Oggetto: [ID_8550] Procedimento di Valutazione di Impatto Ambientale ai sensi dell'art.23 del D.Lgs.152/2006 relativa al progetto per la realizzazione di un impianto agrivoltaico avanzato di potenza nominale pari a 42 MWp, denominato "Macomer 4", sito nel Comune di Macomer (NU) in località "Nuraghe Solene". Proponente: Energia Pulita Italiana 3 Srl.

Riscontro alle Osservazioni della Regione Autonoma della Sardegna (RAS) e del Comune di Macomer

in relazione al progetto per la realizzazione di un Parco Agrivoltaico, e relative opere di connessione alla RTN, denominato "MACOMER 4" di potenza pari a 42 MWp sito nel Comune di Macomer (NU) con codice di procedura **ID 8550**, di cui si riepilogano di seguito le caratteristiche fondamentali:

FIGURA 1 - STRALCIO P.U.C. CON SOVRAPPOSIZIONE LAYOUT D'IMPIANTO

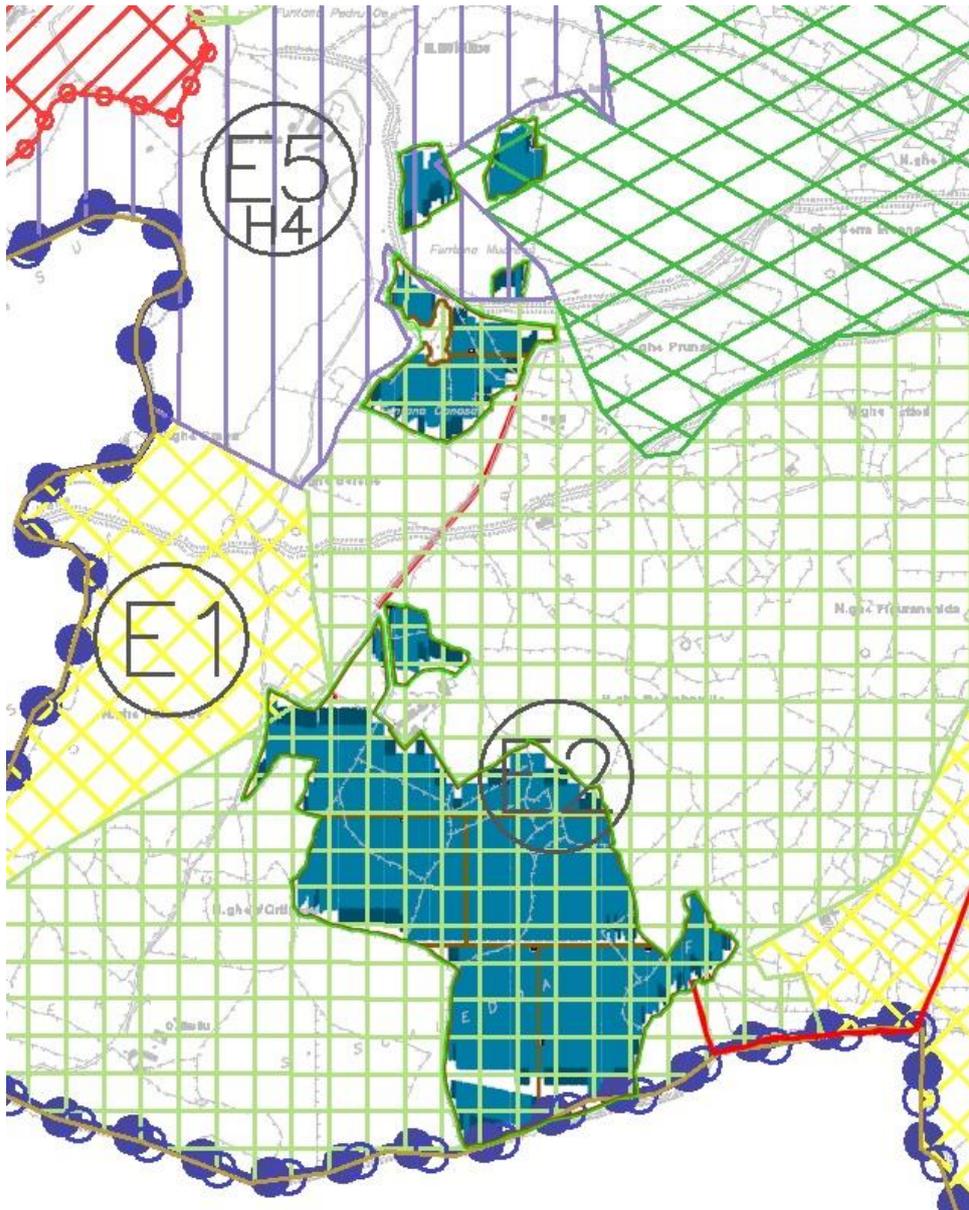
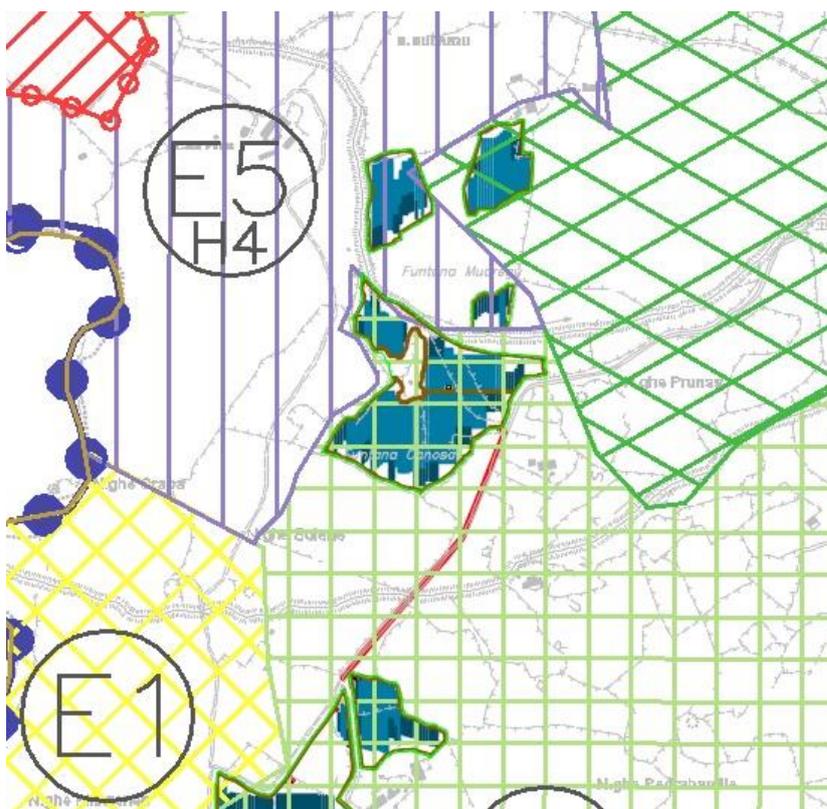
Dal punto di vista della coerenza delle opere proposte con la pianificazione generale vigente (Piano urbanistico comunale – P.U.C., non ancora adeguato al P.P.R. e al P.A.I.) del Comune di Macomer, si rileva che le aree di intervento ricadono in zona urbanistica E, agricola, sottozone E1, E2 e E5 [rispettivamente aree caratterizzate da una produzione agricola tipica e specializzata e aree di primaria importanza per la funzione agricolo-produttiva, anche in relazione all'estensione, (...) oltre ad aree marginali per attività agricola nelle quali viene ravvisata l'esigenza di garantire condizioni adeguate di stabilità ambientale/salvaguardia paesistico-ambientale]. A tale riguardo si rimanda alla nota prot. N. 28594 del 30.12.2022 del Comune Macomer (prot. D.G.A. n. 35260 di pari data) in cui il Settore Tecnico – Edilizia privata e urbanistica, pur non rilevando particolari criticità per il profilo urbanistico, ravvisa come l'estensione del parco fotovoltaico, per una superficie di oltre 72 ettari, costituisca un eccessivo consumo di territorio in contrasto con i criteri generali di cui alla parte IV del Decreto Ministeriale del 10/09/2010 – Linee guida per l'autorizzazione degli impianti alimentati da fonti rinnovabili, punto 16.1, a causa della modifica dell'assetto naturale di aree appartenenti alla Classe IV – sottozone E5H4 tipica dei territori agricoli marginali con emergenza di aree di salvaguardia paesistico-ambientale e riconoscibili dalla presenza di componenti paesistico ambientali entro un più vasto areale il cui profilo agro-pedologico è da sottoporre a tutela rispetto ad interventi antropici rilevanti o, in ogni caso, tali da modificarne l'assetto naturale;

tuttavia, come si può verificare anche graficamente nell'inquadramento su PUC sottostante, la superficie effettiva occupata dai moduli fotovoltaici è minima, rispetto all'estensione totale dell'impianto. Infatti, come riportato anche nel **Paragrafo 4.3.2** dello **Studio d'Impatto Ambientale**, che indaga l'analisi dell'impatto potenziale dell'opera sulla componente suolo e sottosuolo, l'area effettivamente occupata dai moduli fotovoltaici, intesa come proiezione a terra degli stessi in posizione di manutenzione (0°), è pari a 19,35 ha. In particolare, distribuiti come segue nelle varie subsone individuate dal PUC:

- 1,3 HA circa nella zona E5;
- 1,5 HA circa nella subzona E5h4
- 0,1 HA circa nella zona E1.

FIGURA 5 - INQUADRAMENTO SU ORTOFOTO AREA DI PROGETTO RISPETTO ALLE ZONE INDUSTRIALI

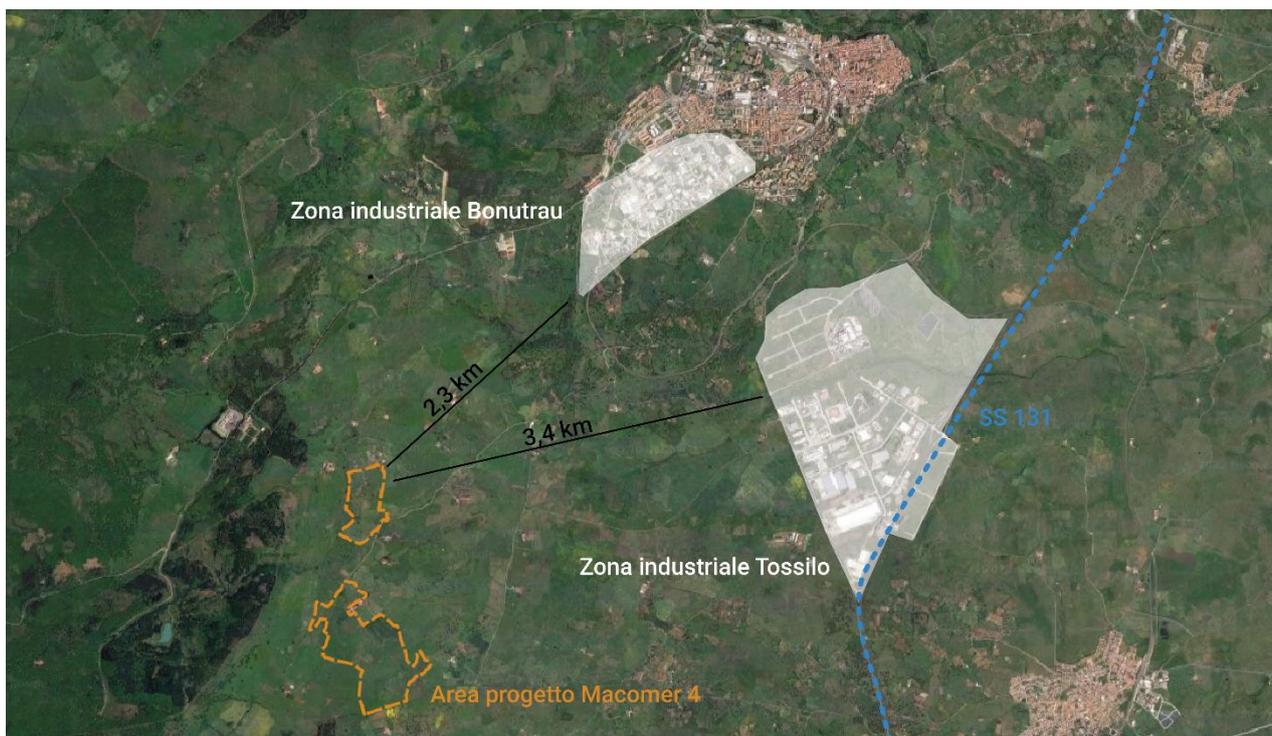
Con la sopra richiamata nota prot. n. 28594 del 30.12.2022 (prot. D.G.A. n. 35260 di pari data) il Settore Tecnico - Edilizia privata e urbanistica del Comune di Macomer sottolinea inoltre come il progetto in esame, contrariamente a quanto affermato dal progettista, non si sviluppa in una porzione di territorio già industrialmente interessata dalla presenza delle aree industriali dei Comuni di Borore e Macomer (distanza infatti oltre 3 km dalla zona industriale di Tossilo).

L'area di impianto del progetto Macomer 4 si trova ad una distanza di circa 3,5 km da un ampio agglomerato industriale. L'area industriale Tossilo si estende per circa 410 ha e insiste nei territori dei Comuni di Macomer e Borore, nella piana di Tossilo a ridosso della SS 131 Carlo Felice. L'agglomerato industriale Tossilo si caratterizza per la maggior parte da insediamenti produttivi di medie/grandi dimensioni. La centralità territoriale regionale di questa zona, lo individuava quale agglomerato principale dell'intero comparto industriale e accoglie iniziative industriali orientate verso un mercato sovraurbano con valenza regionale e/o nazionale. Sono in previsione degli ampliamenti secondo l'ultimo aggiornamento della planimetria al 2021. Un secondo agglomerato industriale, posto nella parte a Sud-Ovest contigua al centro abitato di Macomer e denominato Bonutrau, dista dall'impianto agrivoltaico circa 2,6 km e occupa una superficie di 82 ha. L'agglomerato è composto da piccole imprese. Data l'estensione territoriale delle zone e la distanza dell'area di progetto dalle stesse si è ritenuto di poter affermare che si tratti di una zona già caratterizzata dalla presenza di aree industriali, oltre che di numerose imprese agricole.

FIGURA 6 – LAYOUT PLANIMETRICO DI PROGETTO DELL'AREA A NORD SU CARTA DELLA PERICOLOSITÀ GEOMORFOLOGICA

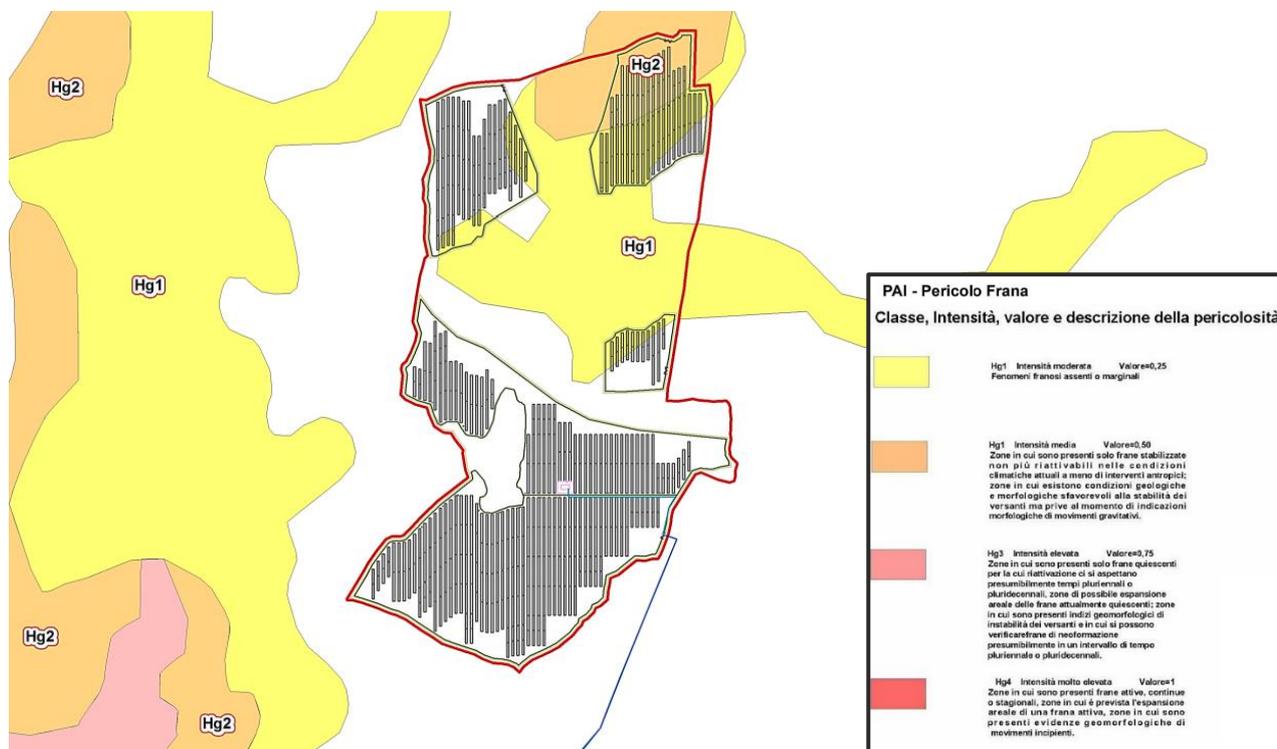
Le aree di intervento relative al territorio comunale di Macomer sono inoltre sottoposte a vincolo idrogeologico Hg1 e Hg2 del P.A.I. comunale, oltre a risultare a pericolosità idraulica Hi4, tali per cui, come rilevato dalla Direzione Generale Agenzia Regionale del Distretto Idrografico della Sardegna con nota prot. N. 13035 del 16.12.2022 (prot. D.G.A. n. 33656 del 13.12.2022) la parte delle stringhe ricadenti sopra il FIUME_190501, così come individuato nel reticolo idrografico di riferimento ai fini del P.A.I., ai sensi della Delib.G.R. regionale n. 59/90 del 27.11.2020 interessano aree non idonee all'installazione di Impianti alimentati da fonti energetiche rinnovabili di cui al punto 9: Aree caratterizzate da situazioni di dissesto e/o rischio idrogeologico perimetrale nei Piani di Assetto Idrogeologico (P.A.I.) adottati dalle competenti Autorità di Bacino ai sensi del D.L. n. 180/1998 e s.m.i. (9.1 Aree di pericolosità idraulica molto elevata – Hi4). L'Agenzia rileva inoltre che "[...] ai sensi del comma 4 lettera g) dell'art. 27 delle Norme di Attuazione (N.A.) del P.A.I., per il quale "nelle aree di pericolosità molto elevata resta comunque sempre vietato realizzare nuovi impianti tecnologici fuori terra", sarà necessario modificare l'impianto in modo tale che le aree di pericolosità Hi4-Hi3 siano sgombre da pannelli o eventuali opere accessorie quali recinzioni, manufatti fuori terra o interrati a servizio dell'impianto".

Una parte dei pannelli fotovoltaici sarà ubicata in area a moderata pericolosità geomorfologica [Hg1] e in area a media pericolosità geomorfologica [Hg2]

Nelle aree Hg2, gli interventi sono ammissibili ai sensi dell'articolo 33 comma 3 lettera a) delle NdA del PAI: In materia di infrastrutture a rete o puntuali pubbliche o di interesse pubblico nelle aree di pericolosità media da frana sono inoltre consentiti esclusivamente gli ampliamenti, le ristrutturazioni e le nuove realizzazioni di infrastrutture riferibili a servizi pubblici essenziali non altrimenti localizzabili o non delocalizzabili, a condizione che non esistano alternative tecnicamente ed economicamente sostenibili, che tali interventi siano coerenti con i piani di protezione civile, e che ove necessario siano realizzate preventivamente o contestualmente opere di mitigazione dei rischi specifici.

FIGURA 8 – STRALCIO DELL'AREA DI PROGETTO RISPETTO ALLA FASCIA DI INEDIFICABILITÀ 10 M

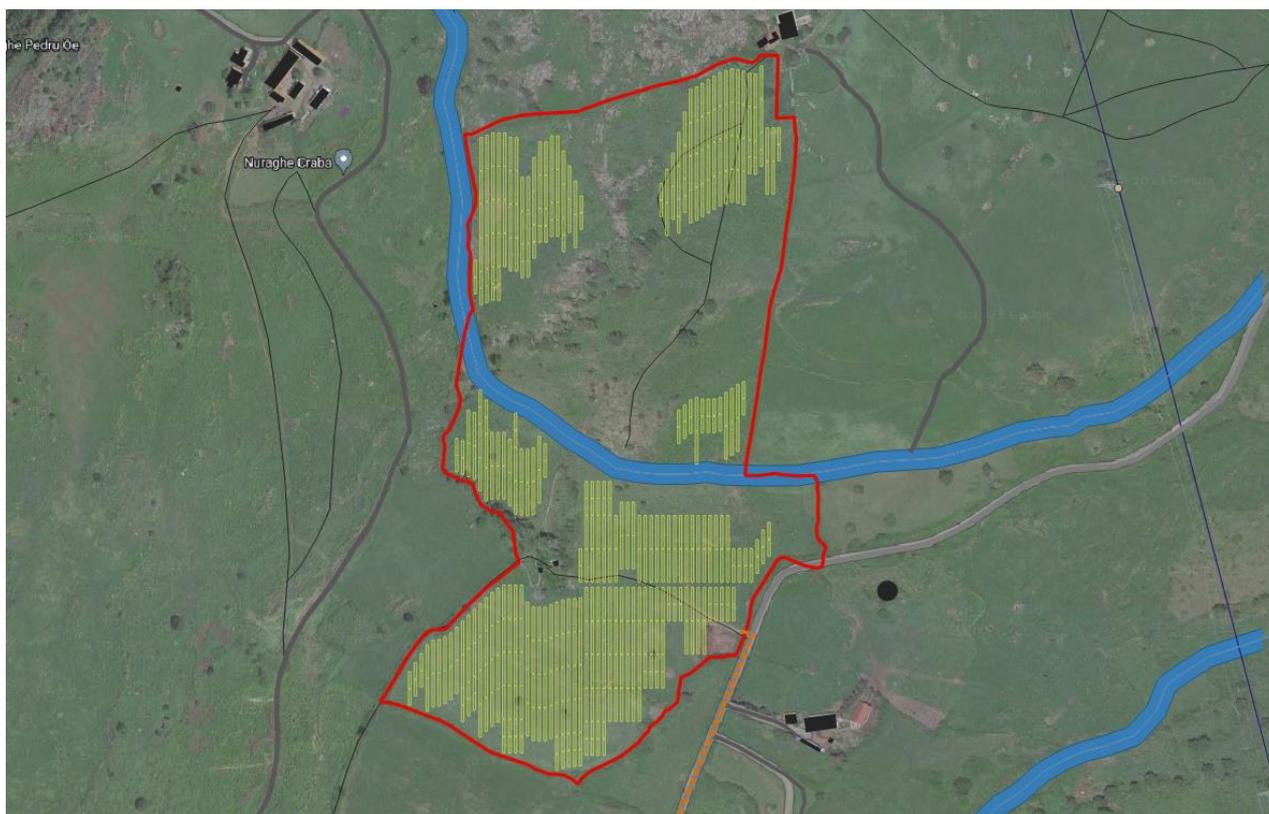
In merito all'interazione delle opere con il reticolo idrografico regionale si rimanda alla nota della Direzione Generale dei Lavori Pubblici – Servizio del Genio civile di Nuoro, prot. N. 628 del 09.01.2023 (prot. D.G.A. n. 555 di pari data) nella quale si evidenzia “[...] l'inadeguatezza degli elaborati progettuali in relazione all'analisi delle interazioni delle opere previste con gli elementi del reticolo idrografico regionale, non essendo indicata la posizione dei pannelli fotovoltaici rispetto alla fascia di inedificabilità assoluta di 10 metri dalle sponde dei corsi d'acqua e, in caso affermativo, in che modo vengano risolte le interferenze. Non risulta inoltre indicato se le aree oggetto di intervento saranno recintate, con quali modalità costruttive e se tali recinzioni andranno ad interessare i torrenti o le fasce di inedificabilità”.

Per completezza si riporta di seguito uno stralcio dell'area di progetto, con la posizione delle stringhe in rapporto alla fascia di inedificabilità di 10m con il fiume Fiume_190501, in cui si evidenzia la non interferenza delle stringhe con detta fascia.

FIGURA 10 – TEMPERATURA DEL SUOLO DURANTE IL PERIODO ESTIVO (A) E INVERNALE (B)

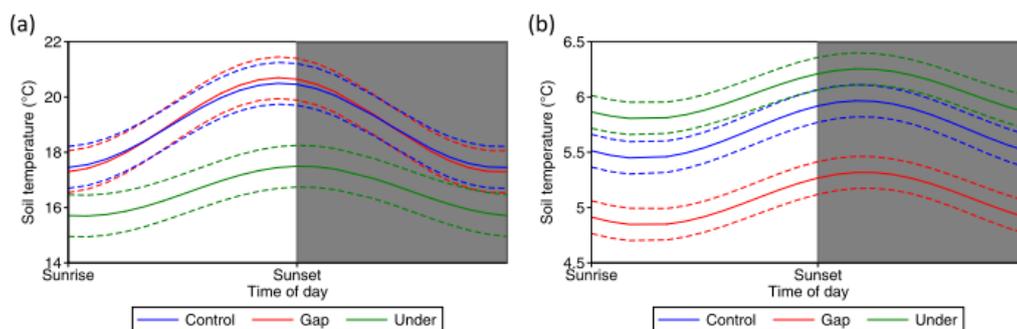
In merito alla componente clima e microclima, oltre a una puntuale caratterizzazione dello stato di fatto a livello di sito, dovrà essere effettuata una disamina approfondita dei possibili impatti anche a livello di area vasta, tenendo conto di quanto evidenziato dalla recente letteratura di settore che attribuisce agli impianti fotovoltaici particolarmente estesi, come quello in questione, la capacità di creare un effetto "Isola di Calore", anche con riferimento all'effetto cumulo, che vede nelle aree prossime a quella di intervento un proliferare di iniziative nel settore del fotovoltaico oltre che dell'eolico;

In particolare, durante l'estate si è osservato un raffreddamento fino a un massimo di $-5,2\text{ }^{\circ}\text{C}$ (media giornaliera) con valori massimi e minimi di diminuzione (media giornaliera) compresi tra $3,5^{\circ}\text{C}$ e $7,6^{\circ}\text{C}$, rispetto agli spazi vuoti e alle aree di controllo. Inoltre, la variazione giornaliera della temperatura dell'aria era inferiore sotto i pannelli; pertanto, sono state registrate temperature minime più alte (fino a $+2,4^{\circ}\text{C}$) e massime più basse (fino a -6°C). Queste tendenze opposte, tuttavia, non hanno prodotto differenze significative nella temperatura media giornaliera dell'aria, anche se ovviamente nel periodo caldo (aprile-settembre) l'aria era costantemente più fresca sotto i pannelli durante il giorno e più calda la notte.

Al contrario, durante il periodo invernale il suolo nelle aree vuote era, in media, più freddo di $1,7\text{ }^{\circ}\text{C}$ rispetto alle aree di controllo e alle aree con presenza di pannelli, lungo l'intero ciclo giornaliero (Figura 10).
